Senago, 5 maggio 2017

OGGETTO: Osservazione alla nuova proposta di Piano Attuativo Denominato "PA\_R11" - Via Treves - conforme al Piano di Governo del Territorio (PGT) vigente. **Richiesta integrazione dettagli con uno studio di fattibilità riguardo l'area di cessione a parcheggio (mq. 111,63 > 104,00 [Calcolo analitico Tav. 5]).** **[PA\_R11]** - nuova proposta.

*Estratto dalla Tavola n.4  
Planimetria Lotto # scala 1:500*

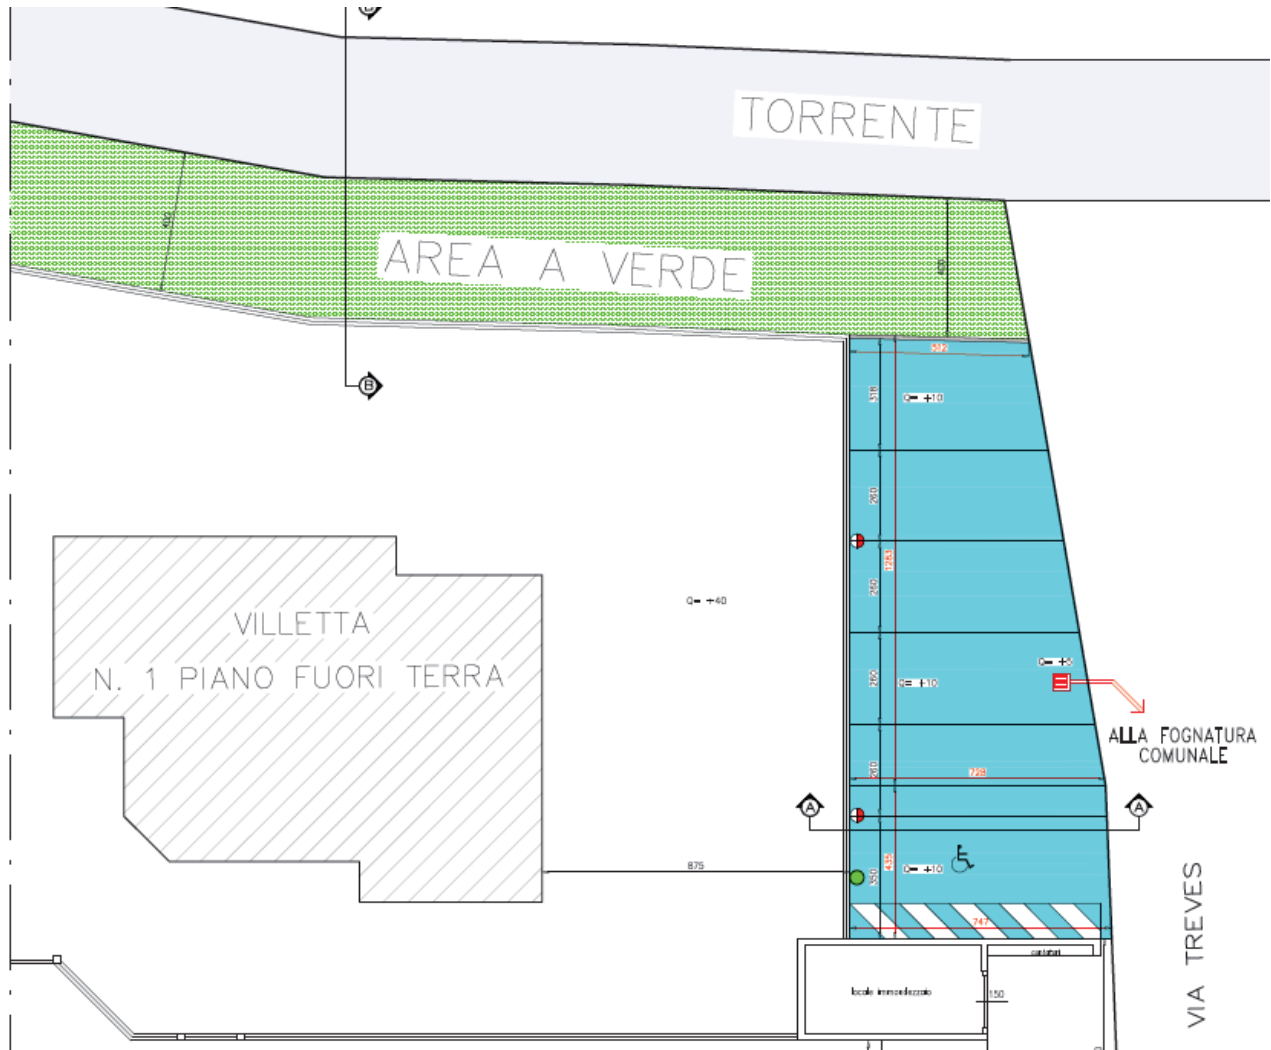
*Osserviamo che non esiste uno studio di fattibilità riguardo l'area di cessione a parcheggio (mq. 111,63 > 104,00 [Calcolo analitico Tav. 5]).*

*Nella tavola n. 7 è rappresentata la suddivisione dei posti auto nell'area a cessione e nella tavola n. 4 è rappresentata solamente a livello grafico un'area retinata di colore azzurro con 3 linee inclinate; mentre viene completamente tralasciata la linea di inedificabilità R.D. 523/1904.*

*Dettaglio Estratto dalla Tavola n. 7 -  
Planimetria Ampliamento Nuovo Parcheggio in Cessione  
**Interno alla fascia di rispetto dei 10 metri!***

1. La revisione del Piano Attuativo con l'eliminazione dei posti auto dell'area parcheggio rientrante nella fascia di rispetto del 10 metri tenendo conto nel limite anche dei TR=100 anni e TR=500 anni.....

3. Il rispetto delle norme, delle leggi, dei regolamenti, ecc... che regolano la gestione del territorio.
4. Una corretta rappresentazione del limite fascia di rispetto di 10 metri dalla sponda rilevata dell'alveo inciso anche nell'area di parcheggio ed anche la rappresentazione con aree esondabili con TR=100 e TR=500.
